## Samtgemeinde Kirchdorf: 115. Flächennutzungsplanänderung „Windenergie“

### Abwägung der Stellungnahmen zur frühzeitigen Beteiligung der Behörden und sonstigen Träger öffentlicher Belange gemäß § 4 (1) BauGB und zur frühzeitigen Beteiligung der Öffentlichkeit gemäß § 3 (1) BauGB

<table><tr> <td colspan="10">STELLUNGNAHME / 115. FNP "Windenergie" in der Samtgemeinde Kirchdorf, Änderungsbereich 1</td> </tr></table>

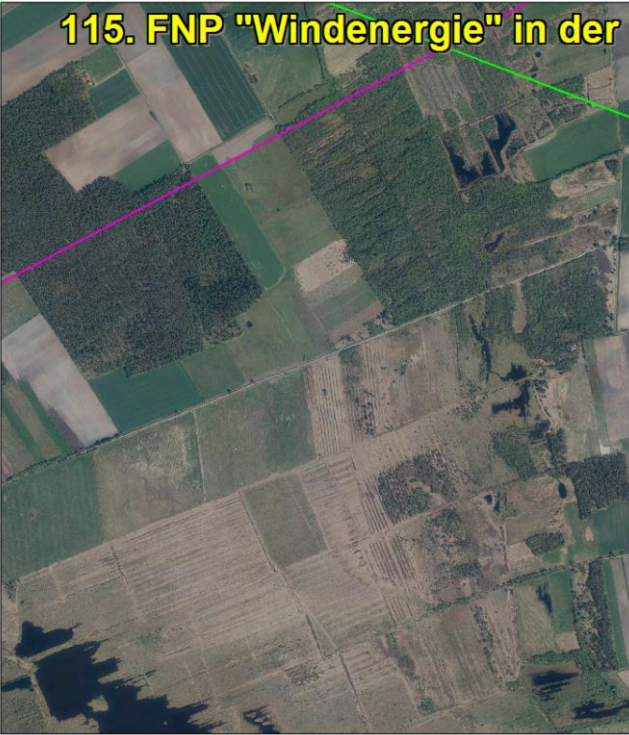
Nr.	Träger öffentlicher Belange Schreiben vom ...	Stellungnahme	Planungsrechtliche Vorgaben Abwägung/Beschlussempfehlung																																																																																																																																																						
10	<p>Telefonica Germany GmbH &amp; Co. OHG Südwestpark 35 90449 Nürnberg 29.09.2020</p>	<p><u>Änderungsbereich 1:</u> Aus Sicht der Telefonica Germany GmbH &amp; Co. OHG sind nach den einschlägigen raumordnerischen Grundsätzen die folgenden Belange bei der weiteren Planung zu berücksichtigen, um erhebliche Störungen bereits vorhandener Telekommunikationslinien zu vermeiden:</p> <ul style="list-style-type: none"> <li>- durch das Plangebiet führen zwei Richtfunkverbindungen hindurch</li> </ul>

Nr.	Träger öffentlicher Belange Schreiben vom ...	Stellungnahme	Planungsrechtliche Vorgaben Abwägung/Beschlussempfehlung
	<p>Fortsetzung Telefonica Germany GmbH &amp; Co. OHG</p>	<p><b>115. FNP "Windenergie" in der</b></p>  <p>Die farbigen Linien verstehen sich als Punkt-zu-Punkt-Richtfunkverbindungen der Telefonica Germany GmbH &amp; Co. OHG. Das Plangebiet ist im Bild mit einer dicken roten Linie eingezeichnet.</p> <p>Man kann sich diese Telekommunikationslinie als einen horizontal über der Landschaft verlaufenden Zylinder mit einem Durchmesser von rund 30-60 m (einschließlich der Schutzbereiche) vorstellen (abhängig von verschiedenen Parametern). Bitte beachten Sie zur Veranschaulichung die beiliegende Skizze mit Einzeichnung des Trassenverlaufes. Alle geplanten Konstruktionen und notwendige Baukräne dürfen nicht in die Richtfunktrasse ragen.</p> <p>Wir bitten um Berücksichtigung und Übernahme der o.g. Richtfunktrasse in die Vorplanung und in die zukünftige Bauleitplanung bzw. den zukünftigen Flächennutzungsplan. Innerhalb der Schutzbereiche (horizontal und vertikal) sind entsprechende Bauhöhenbeschränkungen festzusetzen, damit die raumbedeutsame Richtfunkstrecke nicht beeinträchtigt wird.</p>	<p>Die Hinweise werden in der Begründung ergänzt. Auf Ebene der 115. Flächennutzungsplanänderung werden keine Anlagenstandorte festgelegt. Daher können auch keine konkreten Abstände ermittelt werden. Dies erfolgt auf nachgelagerter Planungsebene.</p>

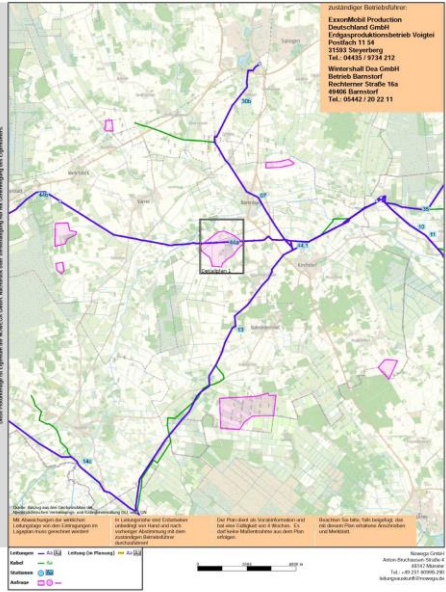
<p>Zur besseren Visualisierung erhalten Sie beigefügt zur E-Mail ein digitales Bild, welches den Verlauf unsere Punkt-zu- Punkt-Richtfunkverbindung verdeutlichen sollen.</p>	STELLUNGNAHME / 115. FNP "Windenergie" in der Samtgemeinde Kirchdorf, Änderungsbereich 5										RICHTFUNKTRASSEN										Die darin enthaltenen Funkverbindungen kann man sich als horizontal liegende Zylinder mit jeweils einem Durchmesser v																														Richtfunkverbindung										A-Standort			in WGS84			Höhen		Antenne		Linknummer	A-Standort	B-Standort	Grad	Min	Sek	Grad	Min	Sek	NHN	ü. Gelände	104530342	132990013	127991567	52°	23'	9.19" N	8°	36'	37.71" E	49	43																					Legende										in Betrieb										<p>Die Richtfunkstrecke in Änderungsbereich 5 wird zur Entwurfsfassung in den Planteil eingetragen.</p>
STELLUNGNAHME / 115. FNP "Windenergie" in der Samtgemeinde Kirchdorf, Änderungsbereich 5																																																																																																																																							
RICHTFUNKTRASSEN																																																																																																																																							
Die darin enthaltenen Funkverbindungen kann man sich als horizontal liegende Zylinder mit jeweils einem Durchmesser v																																																																																																																																							
Richtfunkverbindung																																																																																																																																							
A-Standort			in WGS84			Höhen		Antenne																																																																																																																															
Linknummer	A-Standort	B-Standort	Grad	Min	Sek	Grad	Min	Sek	NHN	ü. Gelände																																																																																																																													
104530342	132990013	127991567	52°	23'	9.19" N	8°	36'	37.71" E	49	43																																																																																																																													
Legende																																																																																																																																							
in Betrieb

Nr.	Träger öffentlicher Belange Schreiben vom ...	Stellungnahme	Planungsrechtliche Vorgaben Abwägung/Beschlussempfehlung																																																														
	<p>Fortsetzung Telefonica Germany GmbH &amp; Co. OHG</p>	<p>Wir bitten um Berücksichtigung und Übernahme der o. g. Richtfunktrasse in die Vorplanung und in die zukünftige Bauleitplanung bzw. den zukünftigen Flächennutzungsplan. Innerhalb der Schutzbereiche (horizontal und vertikal) sind entsprechende Bauhöhenbeschränkungen festzustellen, damit die raumbedeutsame Richtfunkstrecke nicht beeinträchtigt wird.</p> <p>Es muss daher ein horizontaler Schutzkorridor zur Mittellinie der Richtfunkstrahlen von mindestens +/- 30 m und ein vertikaler Schutzabstand zur Mittellinie von mindestens +/- 15 m eingehalten werden.</p> <p>Bei Fragen stehe ich Ihnen gerne zur Verfügung.</p>  <p>115. FNP "Windenergie" in der Samtgemeinde Kirchdorf, Änderungsbereich 5</p> <p>STELLUNGNAHME / 115. FNP "Windenergie" in der Samtgemeinde Kirchdorf, Änderungsbereich 5 RICHTFUNKTRASSEN Die darin enthaltenen Funkverbindungen kann man sich als horizontal liegende Zylinder mit jeweils einem Durchmesser von bis zu mehreren Metern vorstellen.</p> <table border="1"> <thead> <tr> <th colspan="2">Richtfunkverbindung</th> <th colspan="3">A-Standort in WGS84</th> <th colspan="3">Höhen Fußpunkt</th> <th colspan="3">Antenne</th> <th colspan="3">B-Standort in WGS84</th> </tr> <tr> <th>Linke</th> <th>Rechte</th> <th>Grad</th> <th>Min</th> <th>Sek</th> <th>Grad</th> <th>Min</th> <th>Sek</th> <th>NHN</th> <th>ü. Gelände</th> <th>Gesamt</th> <th>Grad</th> <th>Min</th> <th>Sek</th> </tr> </thead> <tbody> <tr> <td>104530342</td> <td>132990013</td> <td>52° 23'</td> <td>9.19"</td> <td>N</td> <td>8° 36'</td> <td>37.71"</td> <td>E</td> <td>49</td> <td>43,5</td> <td>92,5</td> <td>52° 34'</td> <td>13.24"</td> <td>N</td> </tr> <tr> <td></td> <td></td> <td></td> <td></td> <td></td> <td></td> <td></td> <td></td> <td></td> <td></td> <td></td> <td>8° 51'</td> <td>47.63"</td> <td>E</td> </tr> </tbody> </table> <p>Legende in Betrieb in Planung</p> <table border="1"> <thead> <tr> <th>Höhen Fußpunkt</th> <th>Antenne</th> </tr> </thead> <tbody> <tr> <td>NHN</td> <td>ü. Gelände</td> </tr> <tr> <td>71</td> <td>58 129</td> </tr> </tbody> </table>	Richtfunkverbindung		A-Standort in WGS84			Höhen Fußpunkt			Antenne			B-Standort in WGS84			Linke	Rechte	Grad	Min	Sek	Grad	Min	Sek	NHN	ü. Gelände	Gesamt	Grad	Min	Sek	104530342	132990013	52° 23'	9.19"	N	8° 36'	37.71"	E	49	43,5	92,5	52° 34'	13.24"	N												8° 51'	47.63"	E	Höhen Fußpunkt	Antenne	NHN	ü. Gelände	71	58 129	<p>Die Hinweise werden in der Begründung ergänzt. Auf Ebene der 115. Flächennutzungsplanänderung werden keine Anlagenstandorte festgelegt. Daher können auch keine konkreten Abstände ermittelt werden. Dies erfolgt auf nachgelagerter Planungsebene.</p> <p>Die Richtfunkstraße wird im Planteil ergänzt.</p>

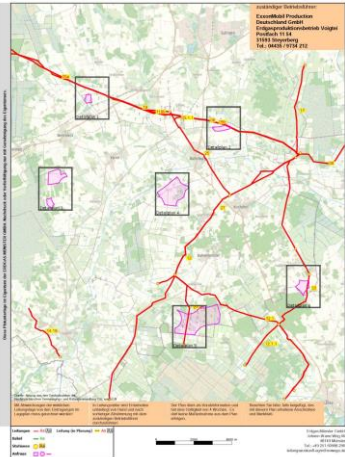
12	<p>Nowega GmbH Anton-Bruchhausen-Str. 4 48147 Münster  29.09.2020</p>	<p>Vielen Dank für Ihr Schreiben, mit dem Sie uns als Träger öffentlicher Belange am obigen Verfahren beteiligen.</p> <p><u>Von dem Vorhaben sind nachfolgende Anlagen der <b>Nowega GmbH</b> betroffen</u> <b>Gashochdruckleitung 44a Voigtei - Rehden, Schutzstreifenbreite 10,00 m Kabel LWL-502 Voigtei - Rehden</b></p> <p>Mit diesem Schreiben erhalten Sie Quickplot(s), in denen unsere in dem <b>Änderungsbereich 4</b> befindlichen Anlagen grob dargestellt sind. Diese dienen zur unverbindlichen Vorinformation und sind zeitlich nur begrenzt gültig. Die Angaben über Lage und Verlauf unserer Anlagen sind so lange als unverbindlich anzusehen, bis sie durch den nachfolgend genannten Betriebsführer bei einem Einweisungstermin in der Örtlichkeit bestätigt werden:</p> <p><b>ExxonMobil Production Deutschland GmbH</b> <b>Erdgasproduktionsbetrieb Voigtei</b> <b>Postfach 11 54</b> <b>31593 Steyerberg</b> <b>Tel.: 04435 / 9734 212</b></p>	<p>Auf den Änderungsbereich 4 wird zur Entwurfsfassung verzichtet. Eine weitere Abwägung ist daher entbehrlich.</p>

Nr.	Träger öffentlicher Belange Schreiben vom ...	Stellungnahme	Planungsrechtliche Vorgaben Abwägung/Beschlussempfehlung
	<p>Fortsetzung Nowega GmbH</p>	<p>Alle übermittelten Unterlagen dienen nur zu Ihrer Information und dürfen nicht für eine Leitungsauskunft an Dritte verwendet werden.</p> <p>Die Leitung ist in einem Schutzstreifen (Breite s. o.) verlegt, der durch beschränkte persönliche Dienstbarkeiten rechtlich gesichert ist. Nach dem Wortlaut der zur Leitungssicherheit eingetragenen beschränkten persönlichen Dienstbarkeiten sind innerhalb des Schutzstreifens die Errichtung von Gebäuden sowie leitungsgefährdende Einwirkungen untersagt.</p> <p>Hinsichtlich der Planungsvorgaben für Vorrang- und Eignungsgebiete zur Windenergienutzung ist darauf hinzuweisen, dass einzelne Anlagen außerhalb eines Sicherheitsabstandes zu den Anlagen der Nowega GmbH errichtet werden müssen. Die einzuhaltenden Mindestabstände ergaben sich bisher aus einer Rundverfügung des Landesbergamtes Clausthal-Zellerfeld - heute Landesamt für Bergbau, Energie und Geologie (LBEG) - vom 12.01.2005. Aufgrund der sich verändernden Rahmenbedingungen - z. B. Repowering - wurden die notwendigen Sicherheitsabstände in Abstimmung mit dem LBEG einer gutachterlichen Überprüfung unterzogen. Mittlerweile liegen die Ergebnisse der gutachterlichen Überprüfung vor, aus denen sich neue einzuhaltende Mindestabstände zu den Anlagen ergeben.</p> <p>Nach den aktuellen gutachterlichen Überlegungen ist je nach technischer Auslegung (Nabenhöhe, Rotordurchmesser und Nennleistung) sowie Anzahl und Anordnung der geplanten WEA(s) ein Mindestabstand zu unseren Anlagen einzuhalten. Zur Leitungsachse der Gashochdruckleitung beträgt der Mindestabstand im vorliegenden Fall bis zu 35 m. Voraussetzung hierfür ist, dass die WEA(s) nach den einschlägigen sicherheitstechnischen Vorschriften errichtet und betrieben werden.</p> <p>Eine genaue Prüfung kann erst erfolgen, wenn uns die technischen Daten und genauen Standorte für geplante WEA(s) in Form von Koordinaten vorliegen.</p> <p>Bei der weiteren Planung ist sicherzustellen, dass auch durch den Bau von Nebenanlagen (z. B. Erdungsanlagen, Verlegen von Erdkabeln, Anlegen / Ausbau von Zuwegungen, Anpflanzen von Bäumen oder Sträuchern, etc.) keine leitungsgefährdenden Einwirkungen resultieren.</p>	<p>Auf den Änderungsbereich 4 wird zur Entwurfsfassung verzichtet. Eine weitere Abwägung ist daher entbehrlich.</p>
